Stellungnahme

zum Entwurf einer
„Ersten Verordnung zur Änderung der Verordnung über Anlagen zum Umgang mit wassergefährdenden Stoffen (AwSV)“
vom 25.11.2019

Stand: 17.01.2020

Abbildung 1: Schematische Darstellung der Regelung des § 51 AwSV

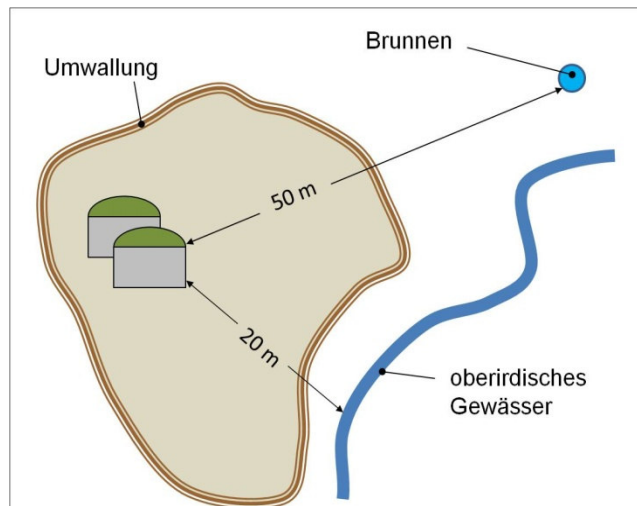
- **§ 51 bedarf unbedingt dahingehend der Klarstellung, dass die Mindestabstandsregel nicht von der Umwallung aus zu bemessen ist.**

Damit soll ein Mindestabstand zwischen dem „Gefahrenherd“ und dem Schutzobjekt (Brunnen, Quellen, oberirdische Gewässer) sichergestellt werden.

Da der Verordnungsgeber offensichtlich für JGS- und die benannten Biogasanlagen identische Mindestabstände etablieren wollte, kann sich der jeweilige Mindestabstand nur von den Behältern, Siloanlagen und/oder Abfüllplätze aus bemessen – nicht ab der Umwallung.

Der Beschluss des BLAK UmWS zu § 51¹, mag vor dem Hintergrund der aktuellen Formulierung rein formal berechtigt sein, führt aber

Änderungsvorschlag:
